## 高雄市都市計畫委員會 100 年 1 月 21 日第 1 次會議紀錄

第一案：「擬定澄清湖特定區計畫(原文小二東側綠帶變更為住宅區)細部計畫案」審議案。

第二案：「變更澄清湖特定區計畫(機關用地(機九)供鄉公所使用)為機關用地；(機關用地(機十)供鄉公所使用)為機關用地案」審議案

附圖一：( 公兒用地修正為綠地)

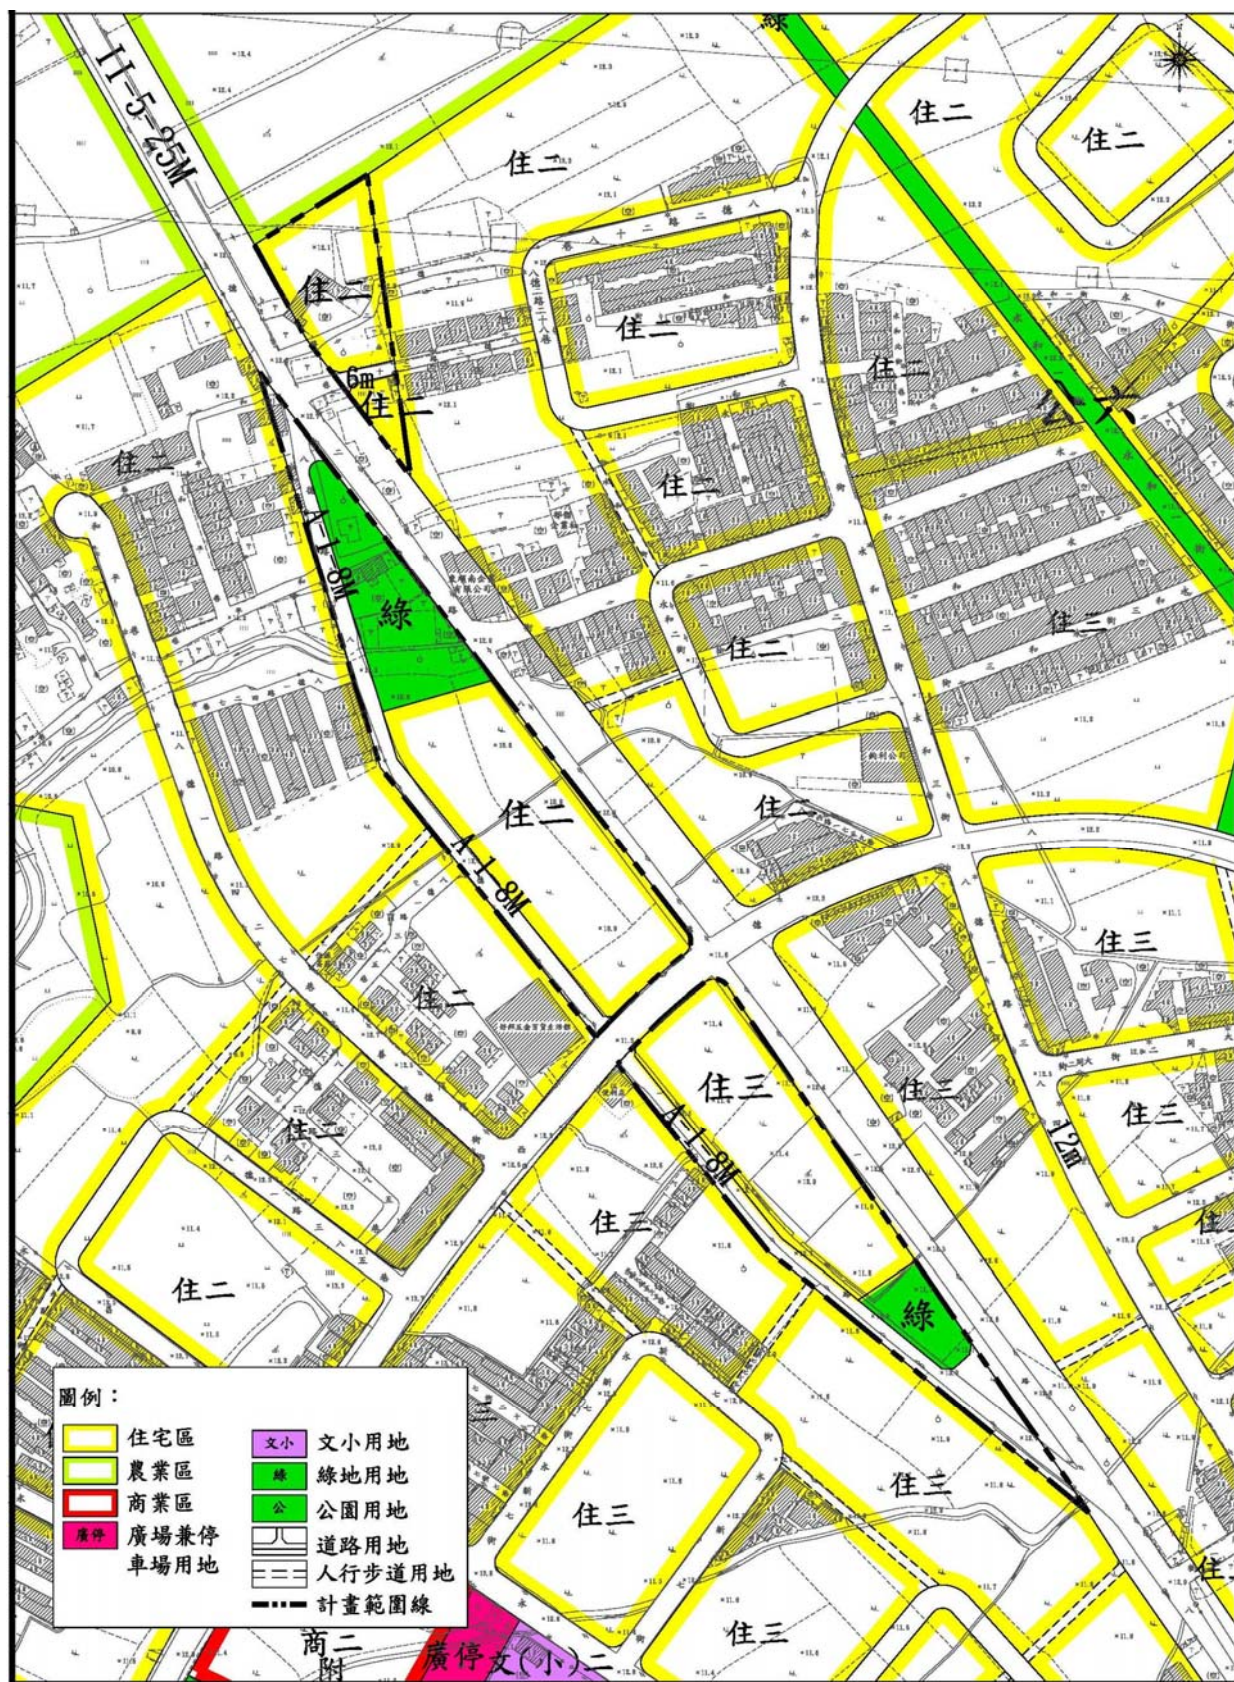
- 1.公兒用地修正為綠地(詳如附圖一)，並於計畫書敘明綠地之規劃應考量滯洪功能。
- 2.請於計畫書中補充地區災害史，並加強都市防災內容之撰寫。
- 3.因應縣市合併，計畫書部分文字授權提案單位修正。
- 4.有關事業及財務計畫之完成期限，請依實際時程修正為 100~105 年。

附圖：

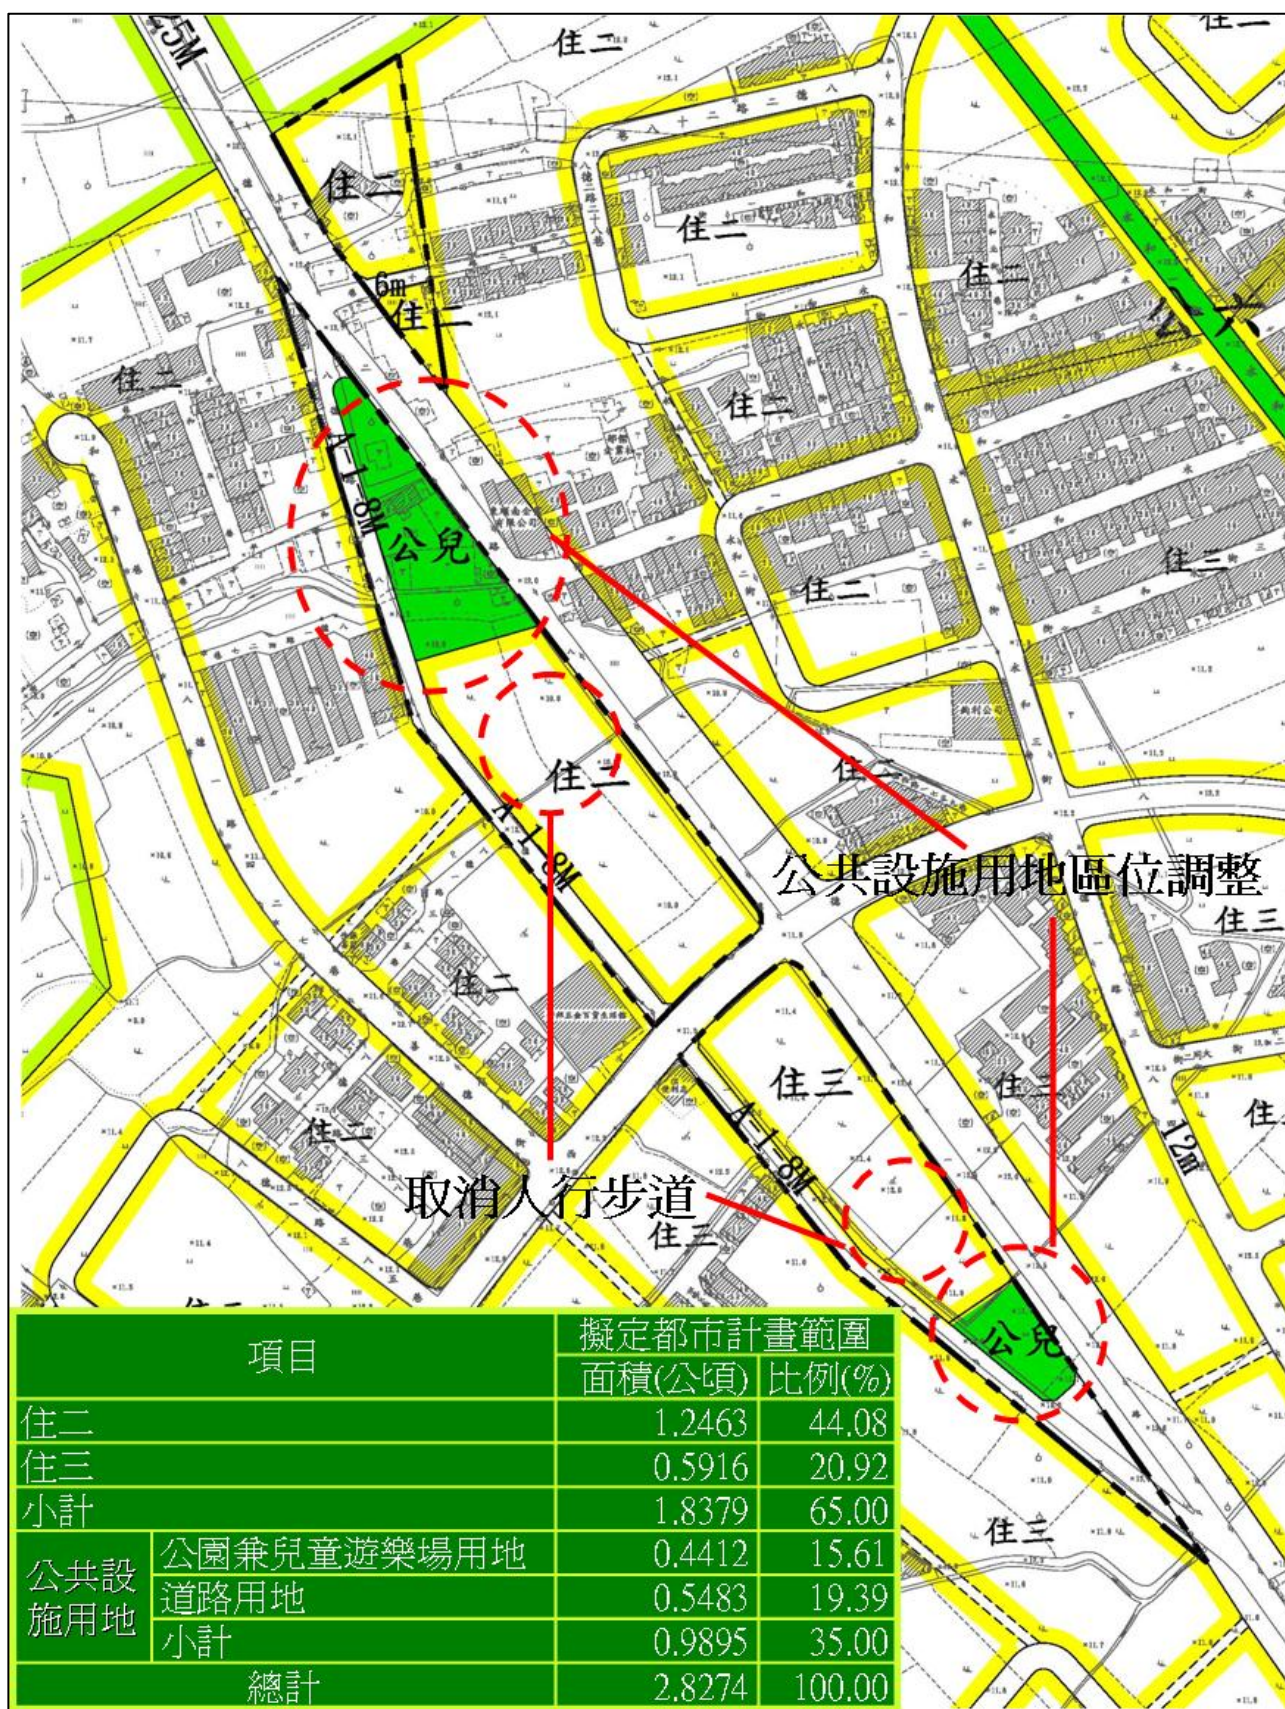
- 一、人行步道部分：考量細部計畫規劃內容合理性及「澄清湖特定區計畫（第三次通盤檢討）案」公展草案內容（人行步道檢討原則），且非變更原主要計畫無以配合實際地形或現況（酌予作局部性修正，不影響規劃旨意），故本案應予以配合本細部計畫辦理變更主要計畫，將人行步道配合變更為住（附）。
- 二、公共設施區位部分：考量集中劃設、路口緩衝與安全、未來預留水利設施可能性（縣府水利單位現正規劃檢討八卦寮地區排水系統之堤防預定線），同意規劃單位所提取消人行步道之替選方案（如后附圖），提請大會審議。
- 三、本案後續應依「都市計畫整體開發地區處理方案」第 5 點第 1 項規定：「…辦理都市計畫新訂、擴大或變更時，如擬於都市計畫書規定以市地重劃、區段徵收或其他方式辦理整體開發者，應先會同當地地政機關或其他相關機關評估可行性…」，將本案送本府地政處評估可行性（區段徵收及市地重劃），若經評估可行則逕提大會審議，若評估不可行，則請規劃單位另研提具體可行方案，再提本案專案小組討論。
- 四、本案俟縣都委會大會審決後，請依都市計畫法第 19 條規定，另案辦理公開展覽及說明會，公開展覽期間無任何公民或團體陳情意見或與變更案無直接關係者，則逕報內政部審議，免再提會討論；公開展覽期間公民或團體提出陳情意見與本變更案有直接關係者，則再提會討論。
